GEMEINDE HEIDGRABEN, AUFSTELLUNG DER 4. ÄND. DES BEBAUUNGSPLANES NR. 2 "LERCHENFELD"
BETEILIGUNG GEM. § 4 (A) ABS.3 IN VERBINDUNG MIT §§ 4 ABS. 2 UND 3 ABS. 2 BAUGB
ABWÄGUNGSVORSCHLAG

Abb. Höhenkarte

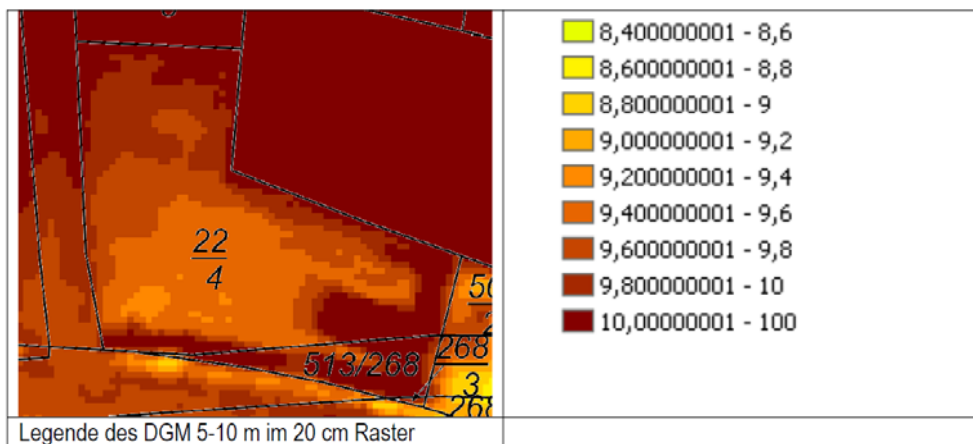
ZUSAMMENFASSUNG DER ÄUßERUNG	ABWÄGUNGSVORSCHLAG
Untere Bodenschutzbehörde: Das Verfahren zur 4. Änderung des B-Planes 2 „Betonstraße/ Lerchenfeld“ in Heidgraben durchläuft eine erneute Auslegung und Beteiligung nach den Verfahrensschritt TöB 4a-3. Für den Nachweis der Versickerungsfähigkeit wurde eine Baugrundvorerkundung beim geologischen Büro Voß in Auftrag gegeben und liegt dem B-Plan als Anlage bei. Es wurden zwei Sondierungen niedergebracht. In der RKS 1 wird ein ca. 90 cm mächtiger einheitlicher (Auffüll-) Mutterbodenhorizont beschrieben. Es wurde eine Wasserstand im Bohrloch bei -1,4 m ermittelt. Die RKS 2 zeigt eine 0,50 m mächtige schwach humose sandige Auffüllung mit untergelagerten alten Mutterbodenhorizont in der Tiefe von 0,5 bis 0,8 m. In der RKS 2 wurde ein Wasserstand von -1 m unter der Geländehöhe des Sondierpunktes gemessen. Im B-Plan gibt es verschiedene Beschreibungen und Festsetzungen zu Bezugshöhen für Geländeauffüllungen und –Abgrabungen. Mal ist es die Straßenoberkante Lerchenfeld und mal die Höhe der öffentlichen Grünfläche. In der Planzeichnung sind Höhenpunkte zwischen 11,10 m auf dem nördlich anschließenden Wohngrundstück und 9,51 m am Ansatzpunkt der öffentlichen Grünfläche verzeichnet. Die Straße Lerchenfeld hat Höhenpunkte zwischen 10,33 m und 9,75 m. Die nachfolgende Höhenkarte verdeutlicht diese Abstufung.	Die Äußerungen werden zur Kenntnis genommen.

Nach dem Begründungstext ist die Erhaltung der natürlichen Bodenfunktionen, d.h. keine Bodenauffüllungen und Abgrabungen, im Bereich der öffentlichen Grünfläche und dem 5 m breiten Schutzstreifen zum Knickerhalt geplant. Diese Absicht des vorsorgenden Bodenschutzes wird von der unteren Bodenschutzbehörde begrüßt.
